ÄNDRING AV PLANBESTÄMSELERNA

Ändring av detaljplan

Skiftnyckeln 1

Markaryds kommun	Kronobergs län	Beslutsdatum	Instans
Lagakrafthandling		2021-12-09	MBN
		Antagande	
		2022-02-28	KF
		Laga kraft	
		2022-03-30

ÄM53

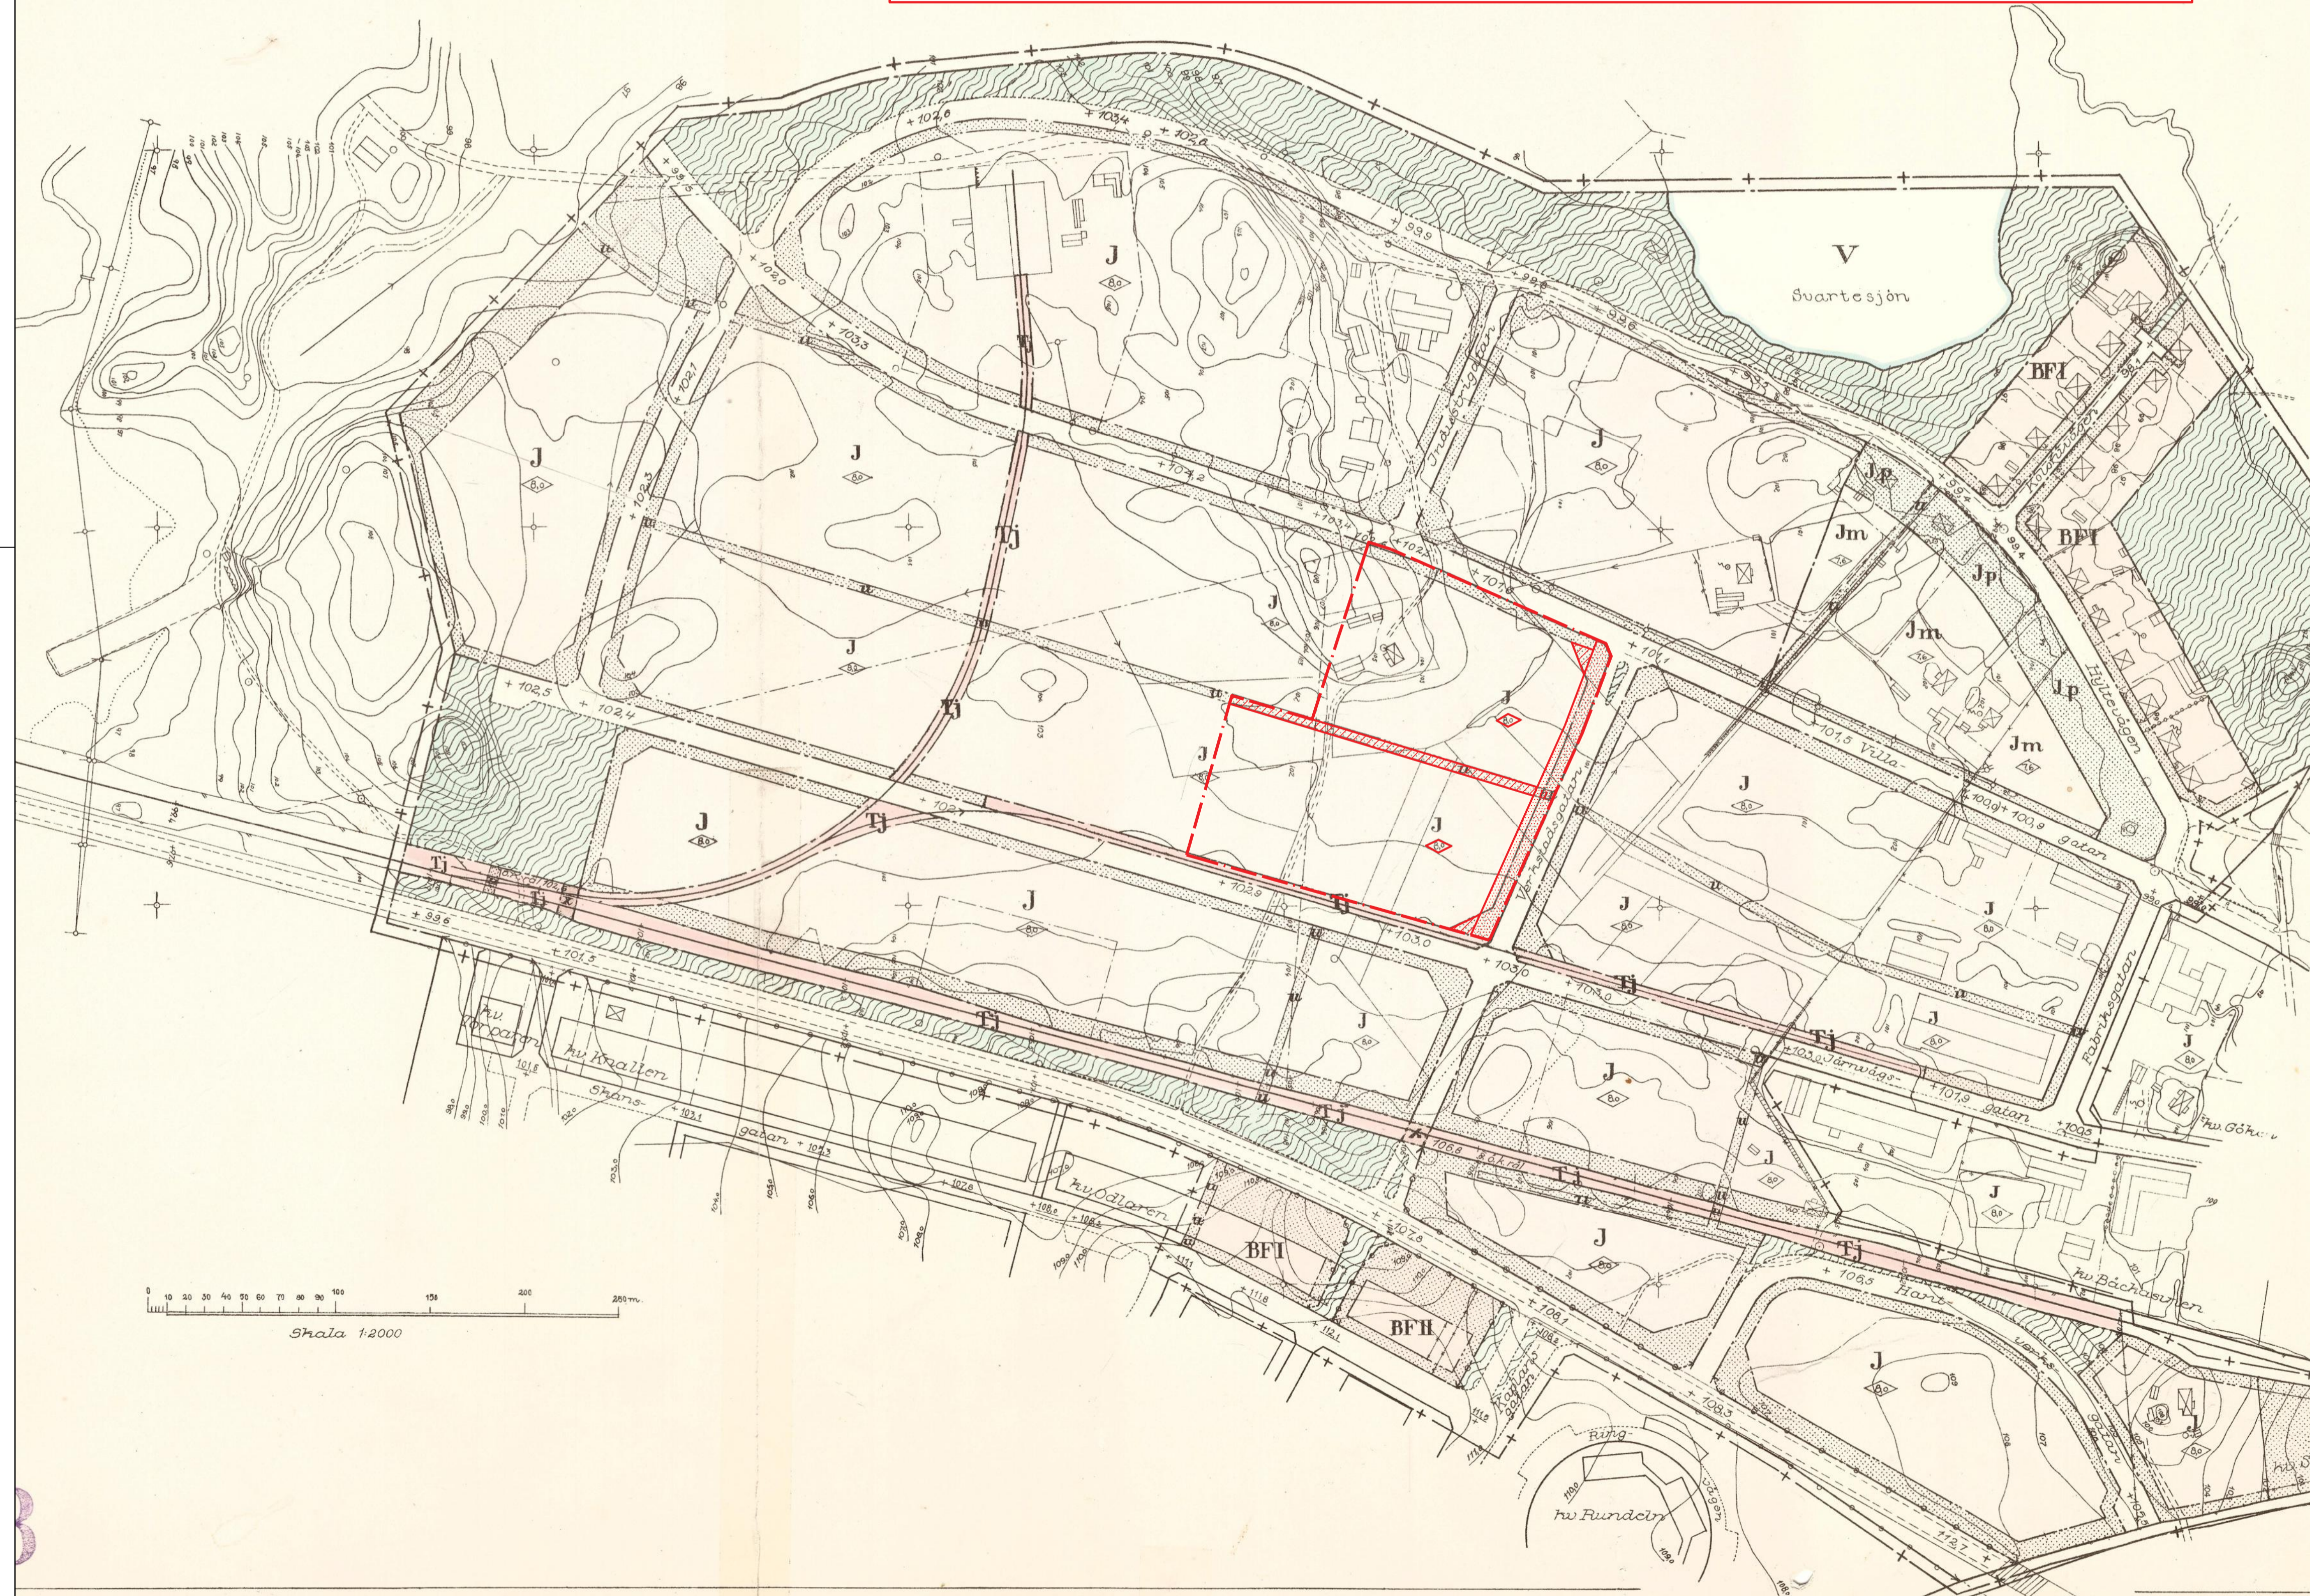
Ändring av detaljplan 07-MAS-319 (internakt M53) som fick laga kraft 1965-02-16. Syftet med planändringen är att pröva lämpligheten att möjliggöra en mer effektiv markanvändning med ny bebyggelse för industriverksamhet inom Skiftnyckeln 1. Området som omfattas av ändring är markerat med röd streckad linje. Mark som icke får bebyggas, som är markerad med röd streckad skraffering tas bort och markreservat för underjordiska ledningar tillkommer i den norra delen av planområdet, markerat med röd prickad skraffering. Byggnadshöjden ändras från 8 meter till 12 meter. Notera även kartans norrläge.

tas bort inom området för planändring

ändras inom området för planändring
 Byggnadshöjd 12 meter

tillkommer inom området för planändring
 Markreservat för underjordiska ledningar
